■2(4)実際に川辺川ダム地点で毎秒 3000 トン流れていたのか？

### ■ 3(2) 穴あきダムの穴を覆うスクリーンは流木等でふさがる

### ■ 3(3) 流水型ダムも満水になれば洪水調節できなくなる

←第2回球磨川豪雨検証委員会資料  
66 ページの図

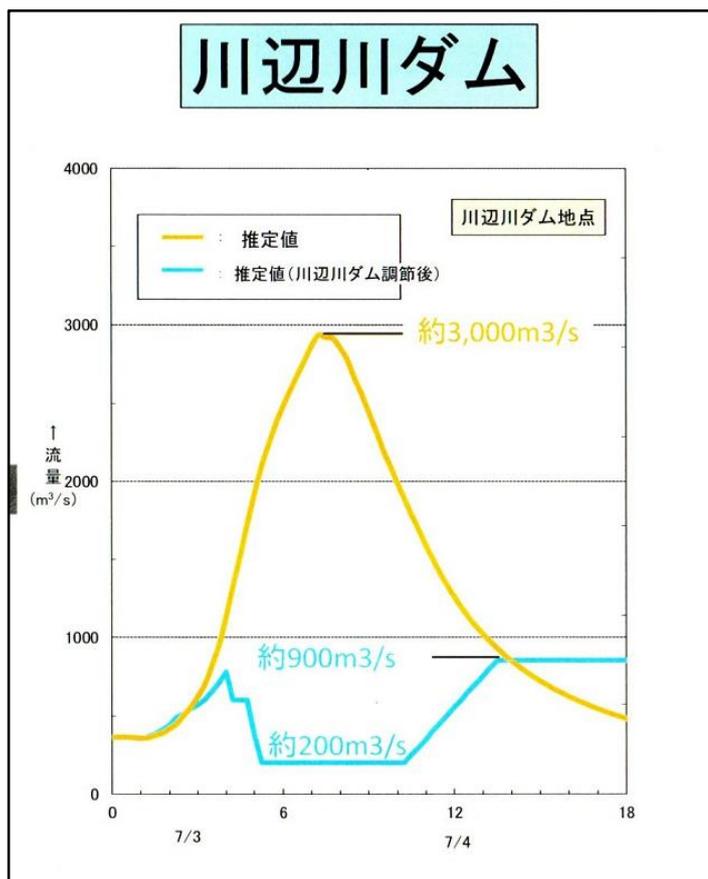
球磨川豪雨検証委員会で国交省は、仮に川辺川ダムがあった場合、川辺川ダム地点での流量：毎秒 3000 トンのうち毎秒 2800 トンを洪水調整したので、人吉の浸水面積を 6 割減らしたとしている。

ところが、同委員会の資料を見ると、ダム流入量も放流量も、いずれも「推定値」としか書いてない。今次洪水で、川辺川ダム地点で実際に毎秒 3000 トンも流れていたのか？

#### ↓ 益田川ダムのスクリーン

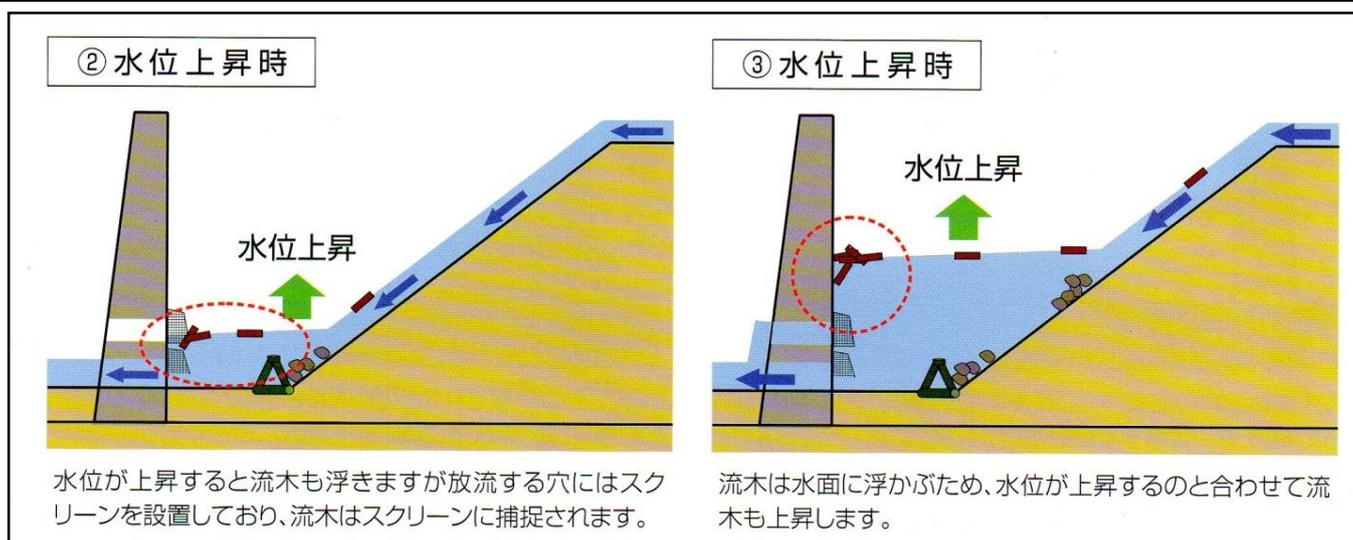
現在、全国で5つの流水型ダムが運用されている。川辺川ダムは、既存最大の益田川ダムと比べると、総貯水量で約20倍、集水面積で約5倍、湛水面積(水没面積)で約7倍の、けた違いの巨大ダムである。流水型ダム(穴あきダム)の最大の弱点は、穴がダムの下部にあるために、洪水時に流れる大量の流木や土砂、岩石などがダムの穴に押し寄せ、穴がふさがる点である。

国土交通省は流木対策として、各流水型ダムの上流に流木を受止めるスリットダムを造ったり、穴の上流側をすき間20cmのスクリーン(柵)で覆っている。しかし、大量の流木や岩石等がひっきりなしに流れる洪水時の河川の状況を考えると、スリットダムやスクリーンはたちまち流木等でふさがってしまうことが容易に想像できる。昨年12月23日の学識経験者等の意見を聴く場では、「スクリーンが流木でふさがらないように、ダムの上の方まで円筒形であればよい(九州大学名誉教授小松利光氏)」との発言もあった。国土交通省が情報開示した資料「立野ダム洪水吐きの放流能力について」【←検索】によると、ダム満水時の立野ダム(建設中)の「穴」(下段常用洪水吐き)の放流量は、毎秒833m<sup>3</sup>。速さになおすと、時速約120kmにもなる。

立野ダムの3つの穴をふさぐツマヨウジが… ダムの水位が上昇すると浮いてくるという模型実験  
(国土交通省開示資料「立野ダム常用洪水吐きにおける流木対策について」【←検索】より)

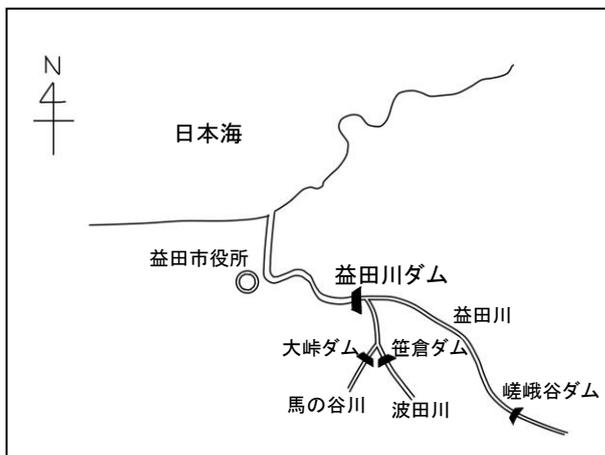
模型実験に使用したラミン材やツマヨウジは、乾燥した木材である。洪水時に川を流下してくる木材は、水を含み非常に重くなっている。また、洪水時に実際に流れる流木は円柱ではなく、枝葉や根がついており、当然曲がったり直径が変化したりしている。模型実験では、それらが絡み合っ  
てスクリーンに貼り付いた場合を想定していない。

流木を穴が吸い込む力は、流木の浮力よりもはるかに大きいのは明らかであり、国土交通省の主張は、あり得ないことである。また、立野ダムの穴が流木等でふさがった状態で、ダムに水がたまってしまった場合、洪水後も流木の撤去は不可能である。

益田川ダムと副ダムを下流側から見た写真

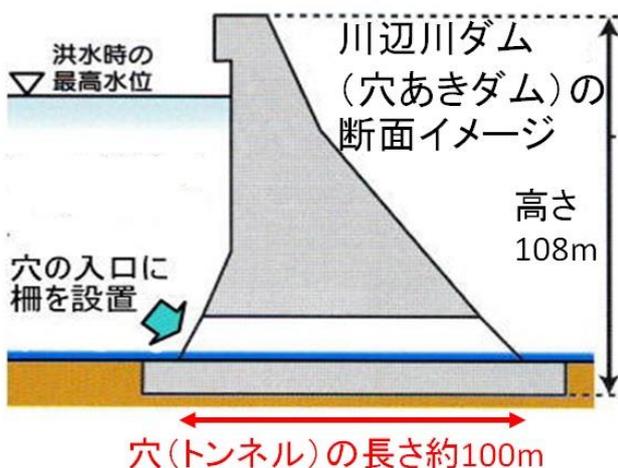
高さ約 108m の流水型川辺川ダムの穴（トンネル）の長さは 100m あまりになると推測される。学識経験者等の意見を聴く場では、「穴に光を取り入れる工夫を（九州大学名誉教授小松利光氏）」との発言もあったが、無理な話である。ダムの上流には流木防止用のダムが、ダムの下流には放流を受止める副ダムが造られると推測される。副ダムのスリットや、長さ数百 m のコンクリートの浅瀬も出現すると推測される。これでは魚類も遡上できないのは明らかである。
